## KENTEI-PLCの設計変更のお知らせ

KENTEI-PLC シーケンス制御作業盤

2026年3月当社生産分より実施

KENTEI-PLC外形図(赤丸部分が変更となります)

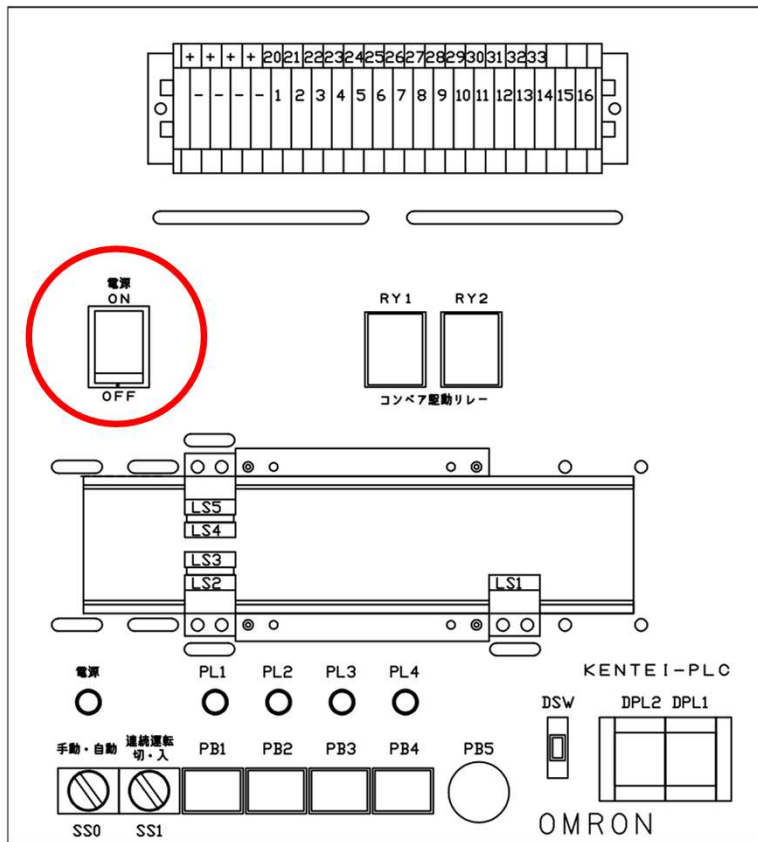
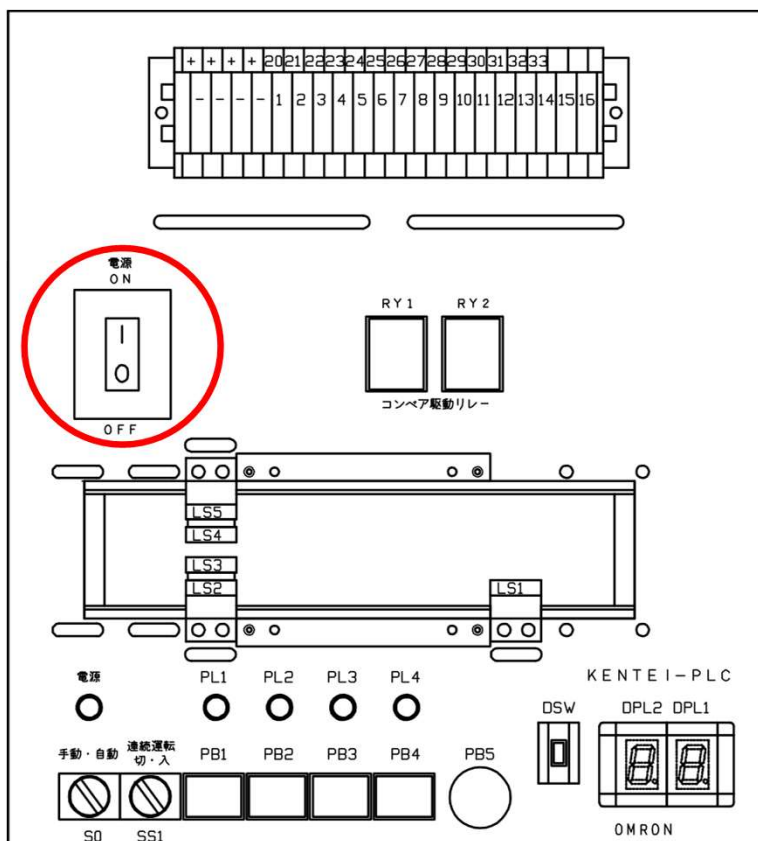
電源スイッチ(ロッカースイッチ)とヒューズをサーキットプロテクタに変更

ロッカースイッチ使用

サーキットプロテクタ使用

KENTEI-PLC回路図(変更点のみ)

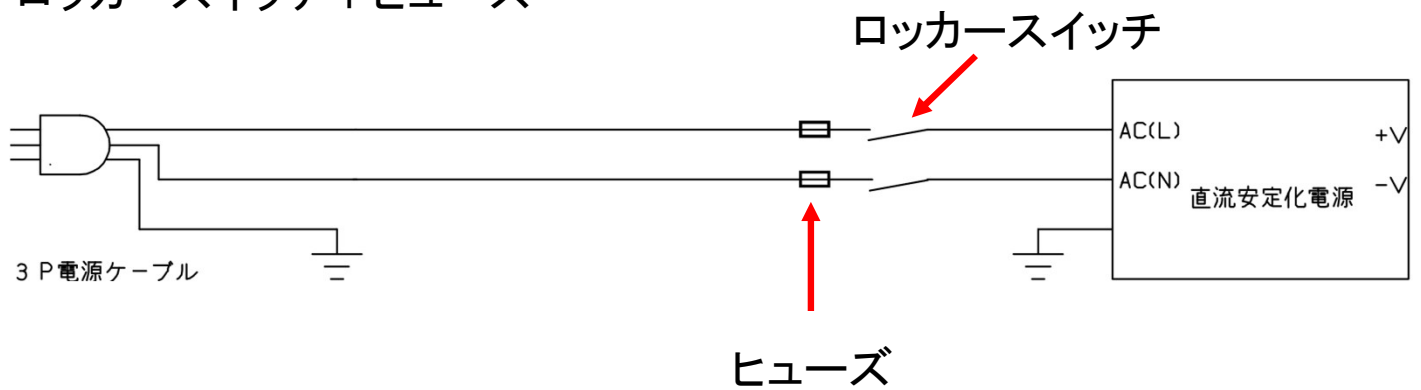
ロッカースイッチ+ヒューズ

サーキットプロテクタ
